Hnoðraholt.
Þorrasalir 37
Breytt deiliskipulag

Umsögn
Forsendur
Ferill málsins
Athugasemdir og umsagnir
Niðurstaða

Kópavogi 5. júlí 2021/ ss
Samþykkt / hafnað í skipulagsráði 5. júlí 2021
Samþykkt / hafnað í bæjarráði xx. júlí 2021
málsnr. 21031048

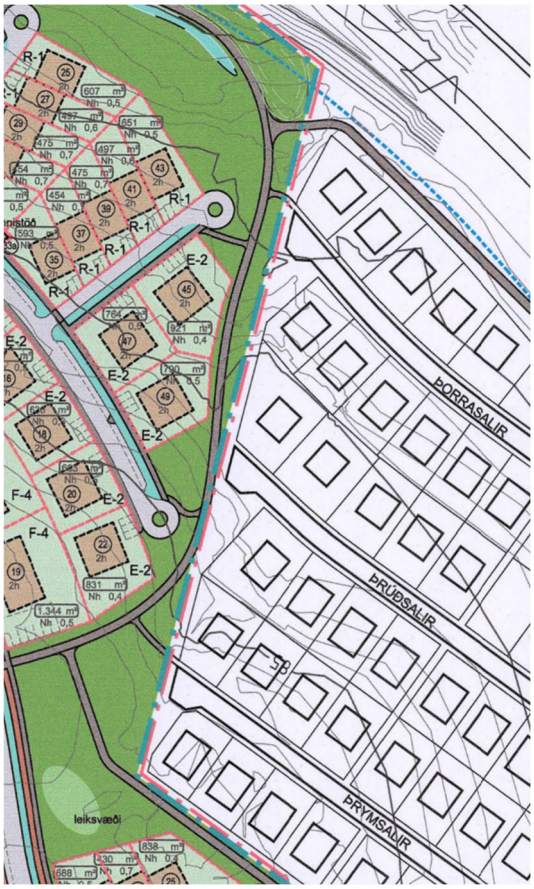
1.1
Skipulagsnefnd gerir athugasemd við að opið grænt svæði sé skert og minnir á að litið er um opin svæði í deiliskipulagi Hnoðraholts og Smalaholts í Kópavogi.

Skipulagsnefnd bendir á að þau opnu grænu svæði sem deiliskipulagið getur um eru Garðabæjarmegin sveitafélagsmarka og þessu hefur verið gætt í tillögu að deiliskipulagi Hnoðraholts norður sem nú er í auglýsingu að græn svæði séu milli núverandi byggðar í

Kópavogi og hinnar nýju byggðar Garðabæjarmegin. Því er eðlilegt að Kópavogur sjái til þess að þau fáu svæði sem eru opin Kópavogsmegin séu óskert.

Umsögn 1.1
Í athugasemd bæjaryfirvalda Garðabæjar dags. 1. júní 2021 er vísað til fyrri athugasemda dags. 7. september 2020 sem gerðar voru við erindi lóðarhafa frá 2020 og samþykkt var í sveitarstjórn 13. október 2020 sem fjallaði um stækkun lóðar, stækkun byggingarreitar og aukið byggingarmagn.
Fyrri athugasemd skipulagsnefndar Garðabæjar fjallar um skerðingu á opnu svæði og telur nefndin að Kópavogur sjái til þess að þau fáu svæði sem eru opin Kópavogsmegin séu óskert.

Skipulagsdeild Kópavogs mun í þessari umsögn aðeins fjalla um þá breytingu á deiliskipulagi sem viðkemur stækkun á byggingarreit um í allt 55 m2 enda hefur stækkun á lóð þegar verið samþykkt í deiliskipulagsbreytingu frá október 2020 með vísan í umsögn skipulagsdeildar Kópavogs dags. 14. september 2020.

Það er mat skipulagsdeildar að athugasemd bæjaryfirvalda Garðabæjar sem höfðar til fyrra erindi lóðarhafa frá 2020 um stækkun lóðar gefi ekki tilefni til að hafna óskum lóðarhafa Þorrasala 37 um að breyta byggingarreit og auka byggingarmagn um 55 m2 þar sem byggingarreitur er ekki að koma nær núverandi lóðarmörkum.

Þá bendir skipulagsdeild á að auka megi grænt yfirbragð opna svæðisins á sveitarfélagsmörkum með því að sveitarfélögin Kópavogur og Garðabær sameinist um gerð göngustígar á milli deiliskipulagssvæðis Hnoðraholts og fyrirhugaðrar íbúðarbyggðar Garðabæjar í Hnoðraholti. sjá teikningu hér að neðan.

Breytt deiliskipulag Þorrasala 37. Útlit til norðvesturs
mkv. 1 : 500

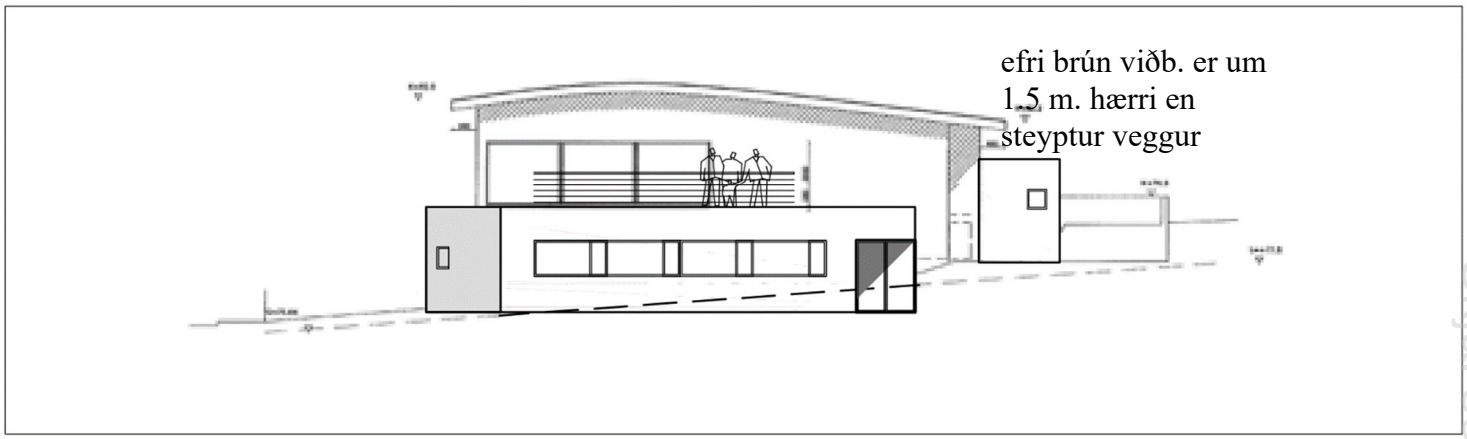
2.1
Við eigendur Þrúðsala 18 óskum eftir skýringum á greindargerð sem lögð var fram á fundi skipulagsráðs nr.95. dags. 29. mars 2021 / ONE 21031048.
Þar segir í annarri málsgrein „ Áfram er gert ráð fyrir þakverönd ofan á hluta viðbyggingar“. Við gerum athugasemd við að ekki er tilgreint hvort þessi þakverönd snúi til vesturs eð suðurs.

Við áttum fund með Arkþing arkitektum til að fá betri útskýringar á viðbyggingunni og fegnum skýr svör frá þeim að þakveröndin yrði einungis á vesturhlið, jafnframt að viðbyggingin sem myndi snúa að okkar eign yrði aldrei hærri en núverandi steyptur veggur.

Við óskum eftir að þetta verði staðfest af skipulagsráði Kópavogsbæjar og að við fáum loka teikningar af viðbyggingu til suðurs.

Umsögn 1.1
Eftir að hafa fengið ýtarlegri hönnunargögn frá Arkþing arkitektum getur skipulagsdeild staðfest að þakverönd verður aðeins á vesturhlið húss, snýr í norðvestur og veldur óverulegum umhverfisáhrifum fyrir lóðarhafa að Þrúðsölum 18. Skipulagsdeild bendir á að viðbygging sem er framlenging af eldhúsi er hærri en núverandi steyptur veggur og kemur það skýrt fram á grenndarkynntum gögnum. (fylgiskj. 4)
Þar sem umrædd viðbygging er staðsett 2 metra frá suðvesturhorni samþykkts byggingarreitar er það mat skipulagsdeildar að viðbyggingin valdi ekki útsýnisskerðingu. (fylgiskj. 5 og 6)
